TRANSPORDIAMET

Meie 04.07.2025 nr 7.1-7/25/10766-2

Nurme V taotlus

Teavitame, et on menetlusse võetud AS Nurme Turvas keskkonnakaitsetloa esmataotluse.

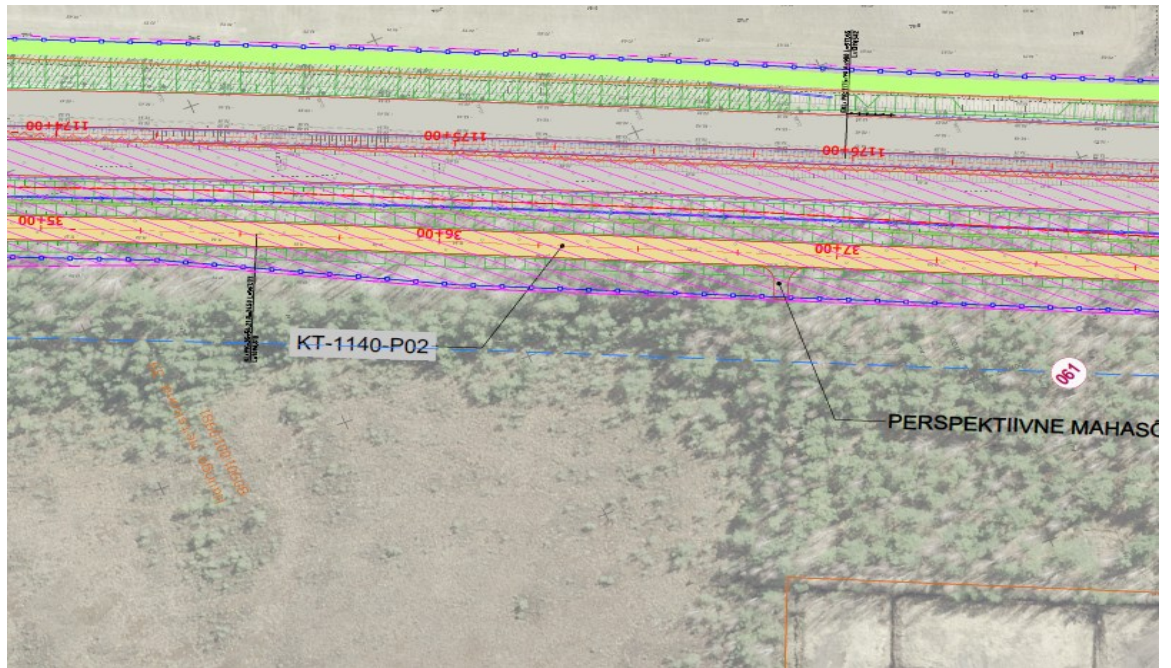
- arvestades, et kuiv turvas on väga lenduv materjal ja tulevase kaevandamise ala lähedusse jääb intensiivse liiklusega riigitee, on nõutav, et Nurme V keskkonnaloa taotlust korrigeeritakse. Korrigeeritav ala on allpool oleval plaanil näidatud rohelisega;

- mäeeraldise piiri ja selle teenidusmaa piiri (peavad antud juhul kattuma) korrigeerimise aluseks tuleb võtta ärälõike piir (konfliktse koha joonis) ning arvestada, et ärälõike piiri ja mäeeraldise piiri vahele peab jääma 100 m (eelkõige kuiva turvatolmu minimeerimiseks) ning sellel alal tuleb säilitada olemasolev haljastus.

Palume taotlust korrigeerida ja esitada uuesti Transpordiametile kooskõlastamiseks.

Konfliktne koht teeprojekti ja Nurme V kaeveloa taotluse vahel.

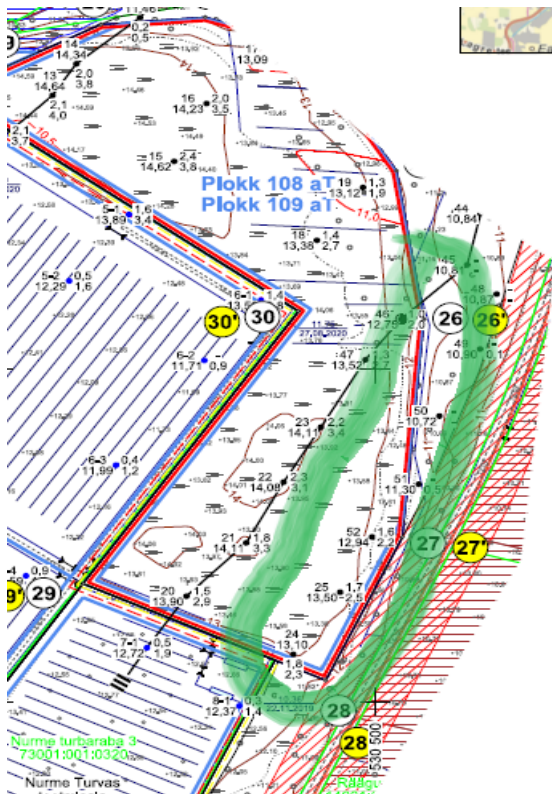
- teemaplaneeringu alusel on Transpordiameti tellimusel koostatud tee ehitusprojekt „Põhimaantee nr 4 (E67) Tallinn-Pärnu-Ikla km 108,5 – 120,6 Are-Nurme lõik. Põhiprojekt“ (Skepast&Puhkim OÜ töö nr 2017-0074-1). Vastavalt tee ehitusprojektile rajatakse 2+2 maantee, kogujatee, keskkonnarajatised jms. Tee ehitusprojekti koostamisel on selgunud, et riigitee ja sellega seotud rajatiste ehitamiseks on vajalik teostada ärälõige Halinga metskond 39 katastriüksusest (kat tunnus 80901:001:0981) (vt joonist);
